Mise à l'enquête publique du SAGE Schéma d'Aménagement
et de Gestion des Eaux du bassin de la Midouze et de ses
affluents sur les départements du Gers et des Landes.

RAPPORT DU COMMISSAIRE ENQUETEUR

Dossier n°E 12000196 du Tribunal Administratif de Pau
Arrêté préfectoral du 1^{er} août 2012.

Philippe Corrège commissaire enquêteur 40420 LABRIT octobre 2012

HAUTEUR DES PRÉCIPITATIONS ANNUELLES VALEURS MÉDIANES

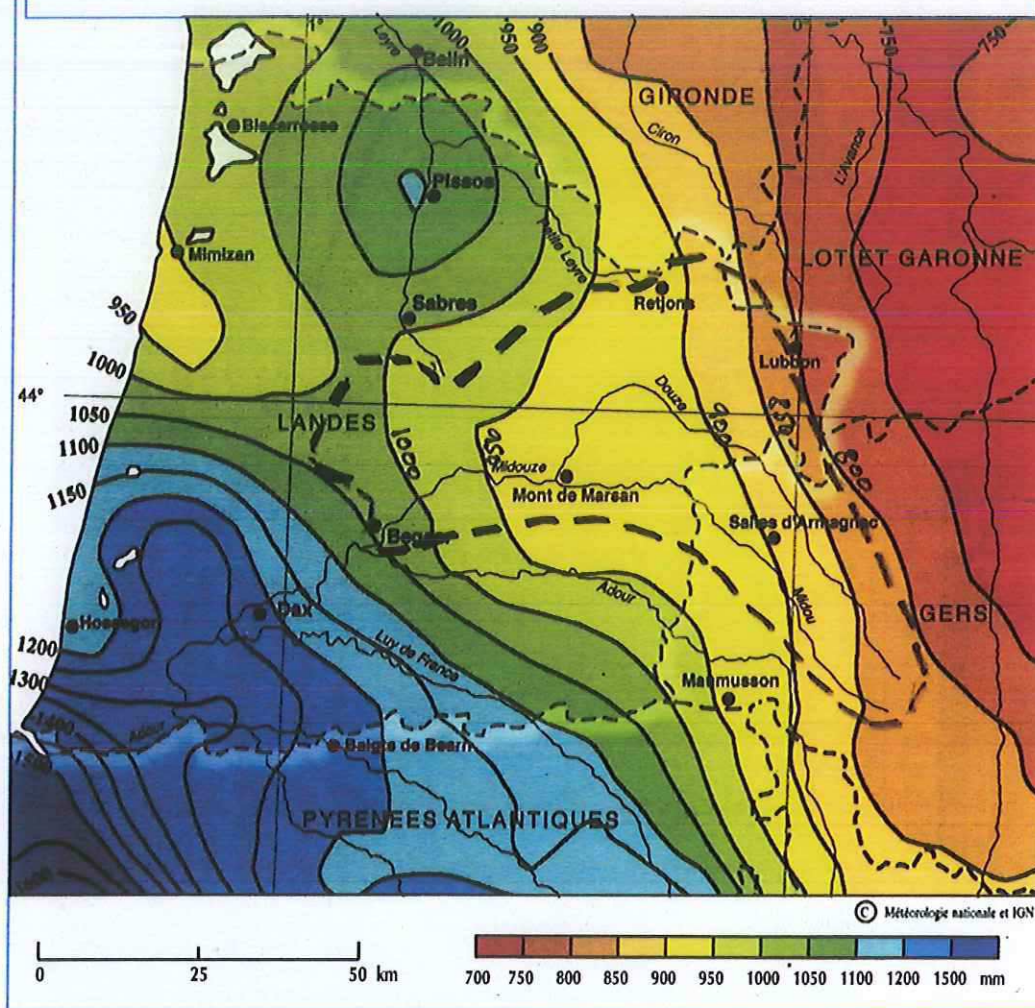
Or nous voyons sur la carte ci-après de la pluviométrie du bassin de la Midouze qu'il tombe 250 mm de moins sur la partie gersoise que sur la zone de confluence Midouze - Adour. L'ETP étant sans doute très voisine dans les deux régions, il en résulte que ce sont l'infiltration I et le ruissellement R qui diminuent.

Je regrette que le rapport du SAGE ne fasse nulle part mention de la pluie, car c'est par elle que tout bilan d'un bassin versant commence.

Examinons la carte des hauteurs de précipitations annuelles moyennes sur la période 1951 à 1980 réalisée par Météo France et incluse dans l'opuscule sur les statistiques agricoles du département des Landes.

On voit clairement que le bassin versant de la Midouze reçoit entre 1000 et 1050 mm à l'Ouest au niveau de la confluence avec l'Adour et 800 mm à l'Est dans la partie gersoise du bassin. Or l'agriculture est développée et avec elle l'irrigation dans la partie Est la moins arrosée avec 30 % de moins de hauteur de précipitations.

Dans ces conditions, il n'est pas étonnant de se trouver en déficit sur les bassins amont de la Douze et du Midour.

L'analyse pluviométrique, préalablement basée sur la seule station de Mont-de-Marsan, a été complétée à la demande de la Chambre d'Agriculture des Landes avec le recueil des données de 4 autres stations encadrant le bassin de la Midouze : Salles d'Armagnac, Retjons, Sabres, Begaar. Comme on peut le constater sur les planches 1.25 et 1.26, la pluviométrie varie assez peu sur le bassin, avec cependant une progression dans le sens Sud-Est (Salles d'A.) - Nord-Ouest (Sabres). On notera d'autre part que le poste de Mont-de-Marsan, très peu différent des moyennes prenant en compte les autres postes sur la période 1970/71, s'en écarte un peu avec des valeurs plus faibles pour la période 1991/92 - 2002/2003.

HONTANX - Bacoge
09526X0090

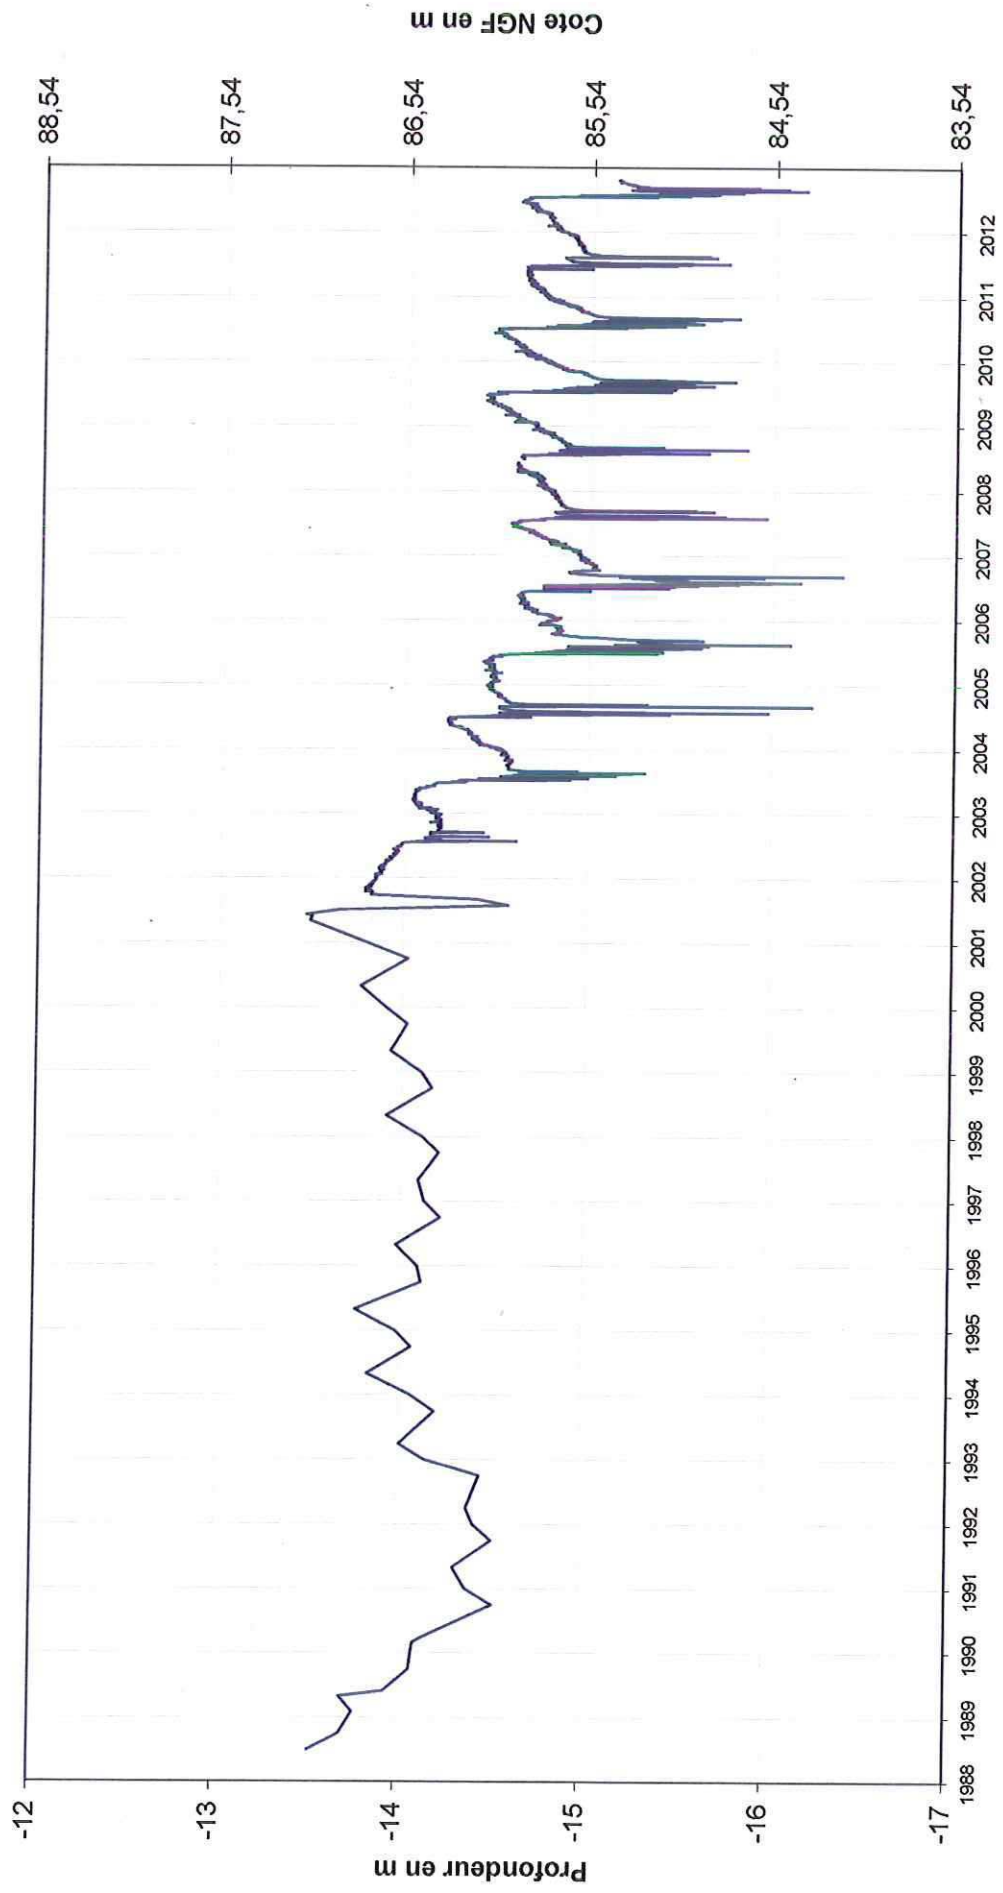
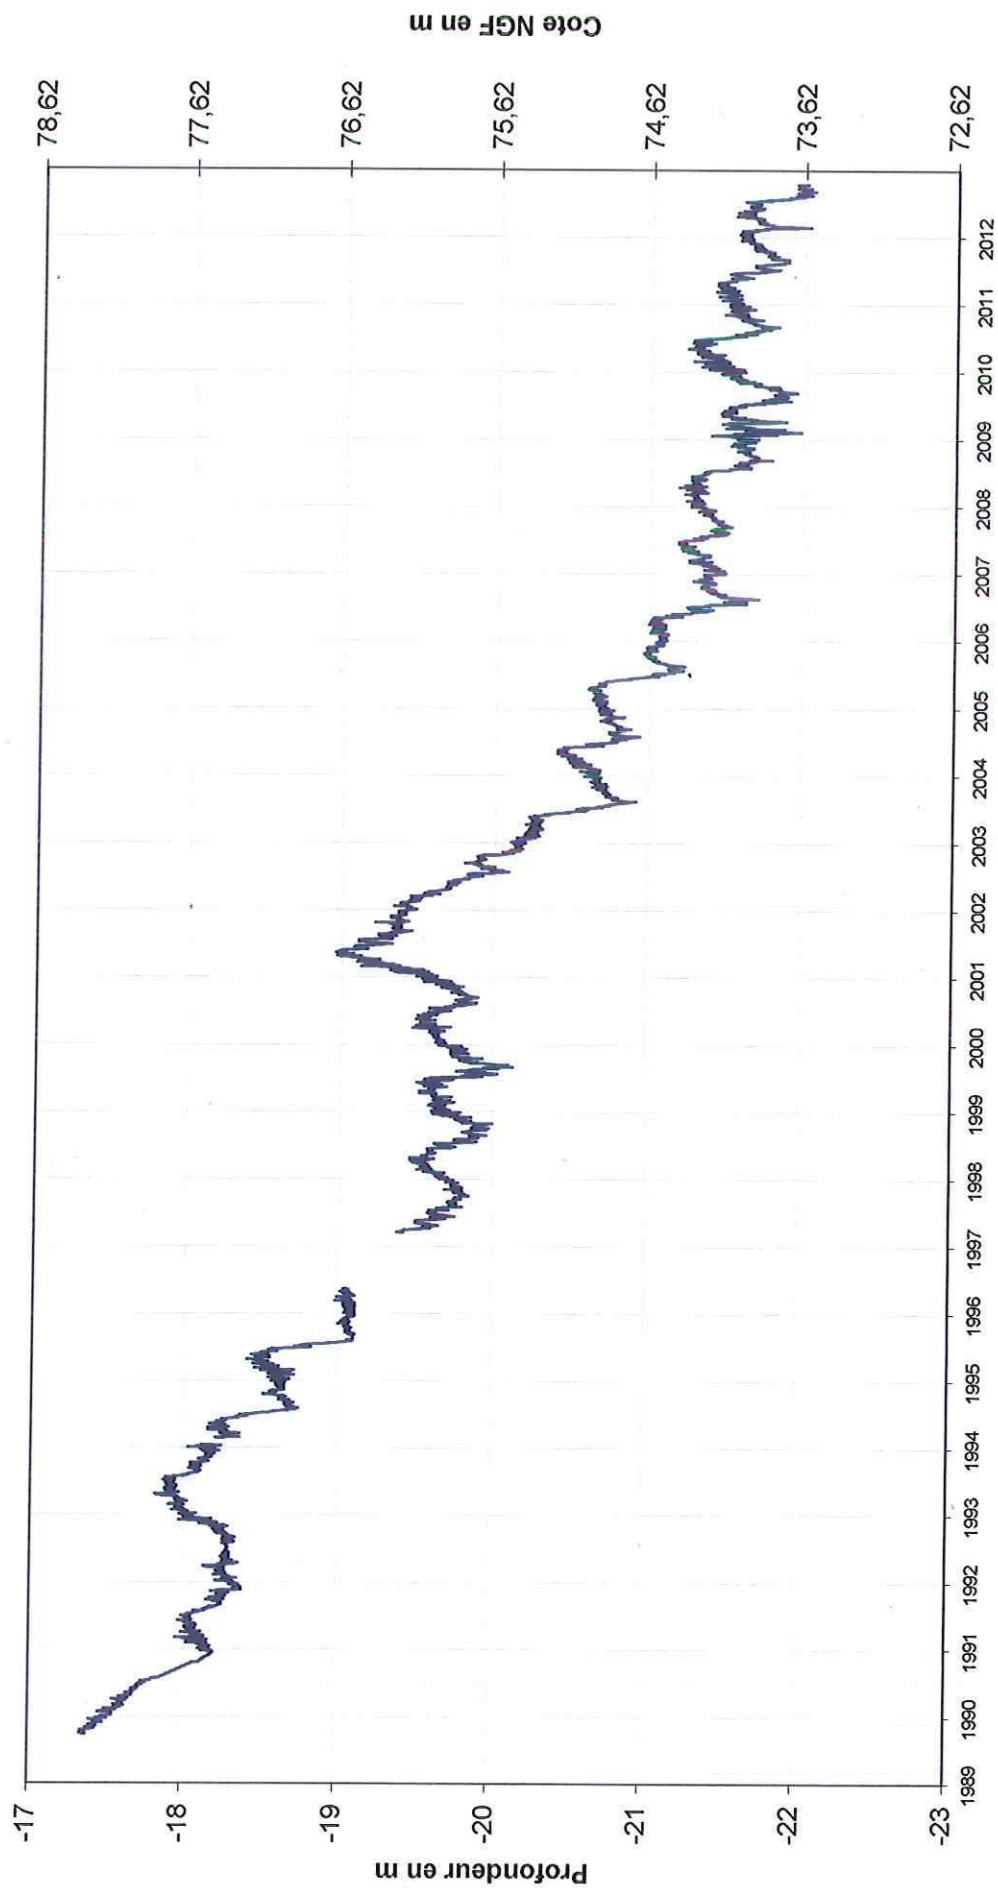
QUESTION Est-il admissible de continuer à « gaspiller » l'eau des nappes profondes pour les usages industriels et agricoles qui représentent aujourd'hui 3 fois les prélèvements AEP ?

LeSAGE ne doit-il pas édicter une règle pour interdire à terme tous les recours aux pompages en nappes profondes pour des usages autres que AEP ?

Ceci paraît d'autant plus pertinent que les nappes profondes les plus sollicitées telle l'Helvétien voit leur niveau piézométrique baisser de façon inquiétante.

On constate que sur le forage Helvétien de Hontanx le niveau d'eau est descendu de 1.5 à 2 m en 20 ans et de près de 5 m sur celui de Pujo-le-Plan.(voir les 2 diagrammes joints ci-après)

Il y a donc surconsommation et ce phénomène doit être stoppé.

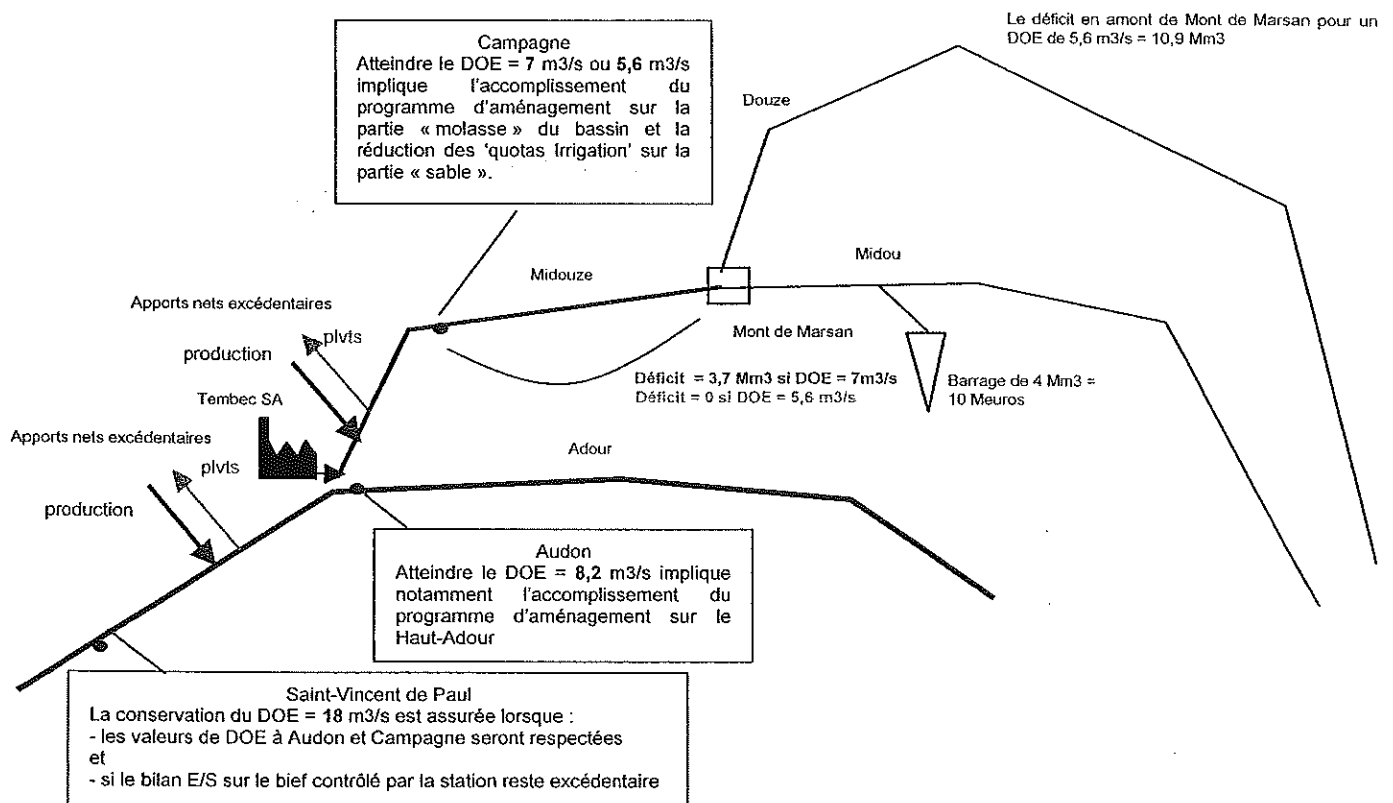
Dans le dispositif proposé, l'alerte intervient avant que le franchissement du DOE n'ait lieu et la première mesure de restriction au franchissement de cette valeur, ce qui relève d'une certaine logique dès lors que l'on veut préserver le DOE.

La DIREN Aquitaine propose par ailleurs que le seuil 3 soit relevé de 4,8 à 4,9 m³/s. Cela permettrait d'une part de respecter la règle de réduction de 50% des prélèvements au tiers inférieur de l'écart entre le DOE et le DCR, et d'autre part de bénéficier d'une marge de sécurité plus importante en terme de niveaux enregistrés à la station hydrométrique avec 3 centimètres au lieu de 2 entre le seuil 3 et le DCR.

- que le plan de crise envisagé maintiendra le principe d'une première mesure d'alerte au dessus du DOE, soit à 7 m³/s à la station de Campagne et des limitations d'usage dès le franchissement du futur DOE (5,6 m³/s) ;
- la proposition de la DIREN Aquitaine d'augmenter le seuil 3 du plan de crise actuel de 100 l/s, pour le fixer à 4,9 m³/s.

Compte tenu des éléments complémentaires apportés et sous réserve de votre délibération sur le futur plan de crise du bassin de la Midouze, j'émet un avis favorable à votre proposition de modification des valeurs des DOE et DCR à la station de Campagne sur la Midouze (respectivement 5,6 m³/s et 4,5 m³/s) et au passage de la valeur du seuil 3 du plan de crise à 4,9 m³/s.
